SZKIC SYTUACYJNY LINII ODKW

NOWY DWÓR PARCELA

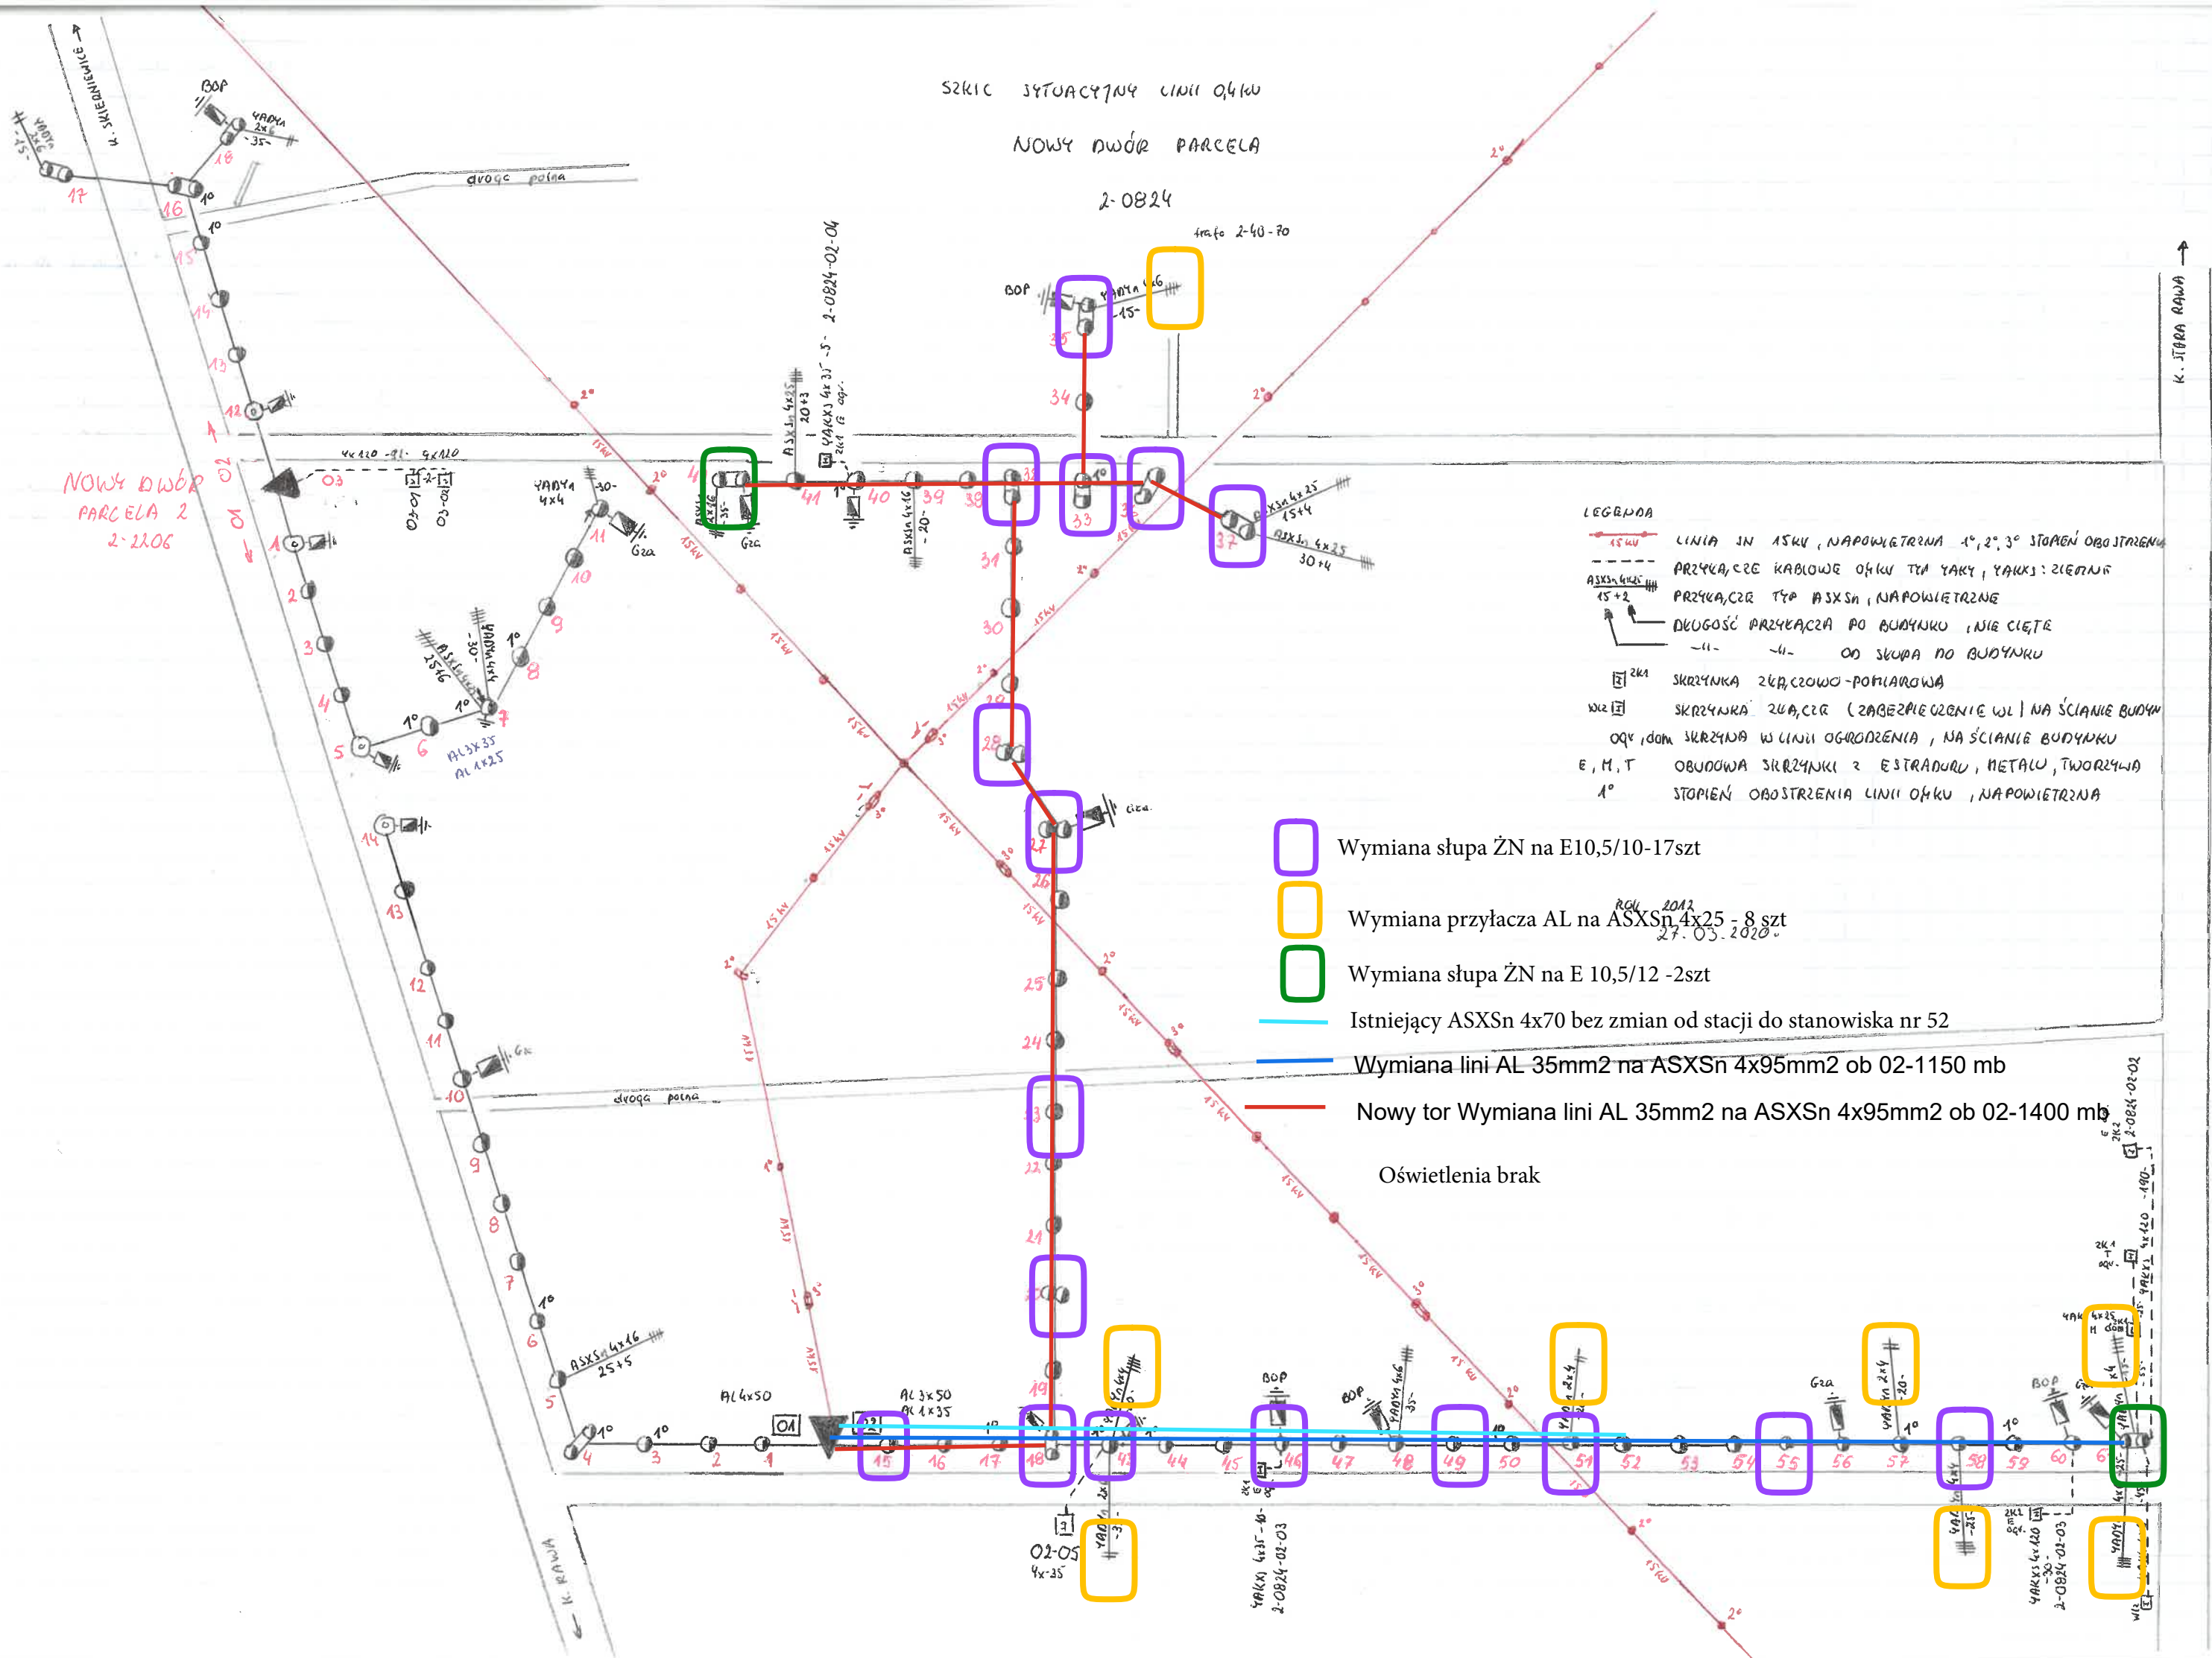
- Wymiana słuza ŻN na E10,5/10-17szt
- Wymiana przyłącza AL na ASXS<sub>n</sub> 4x25 - 8 szt
- Wymiana słuza ŻN na E 10,5/12 -2szt
- Istniejący ASXS<sub>n</sub> 4x70 bez zmian od stacji do stanowiska nr 52
- Wymiana lini AL 35mm<sup>2</sup> na ASXS<sub>n</sub> 4x95mm<sup>2</sup> ob 02-1150 mb
- Nowy tor Wymiana lini AL 35mm<sup>2</sup> na ASXS<sub>n</sub> 4x95mm<sup>2</sup> ob 02-1400 mb
- Oświetlenia brak
